泛源股份有限公司
PANTECH INTERNATIONAL INC.

會議記錄表

會議主旨：93XXBE1 機身側蓋 0.60±0.05 處 NG 討論

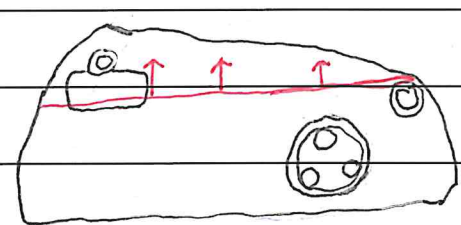
時間	14 時 30 分至 15 時 00 分							主持人	許哲睿					
地點	泛源會議室							記錄	許哲睿					
出席者簽名	技術 長	品 保	資 材	V Q E		仁 鎂	品 保 課 長				敬 呈	總 經 理		
	 8/1/25	 8/1/25	 8/1/25	 8/1/25								 8/1/25		
No.	內容說明													
1	93XXBE1 機身側蓋 7/28 進料 1050pcs，經檢驗發現 0.60±0.05mm 處尺寸超差，不良率 100%， 且實際組裝發現，機身側蓋與左殼連結處間隙過大。 經技術長與品保處長實驗了解，側蓋亦有變形現象。

2	決議：													
	2.1 泛源品保檢討仁鎂品保平面度量測方式。(已於會中執行)													
	2.2 仁鎂表示 0.60±0.05mm 處可靠整型改善，故仁鎂將先以整型方式重工，並於 08/06 前提供 10pcs 重工樣品供泛源確認合格後，再整批執行。已告知仁鎂整型部位(如附圖)與應注意事項。													
	項。													
	2.3 要求仁鎂出貨檢驗報告需依照本公司進料檢驗項目及順序執行檢驗。(即刻起)													
	2.4 請仁鎂提供機身側蓋加工基準照片與加工檢驗項目。(08/04 提供)													
	2.5 如 2.2 實驗方式可行，本批 1050pcs 重工需於 08/14 前重工完畢。
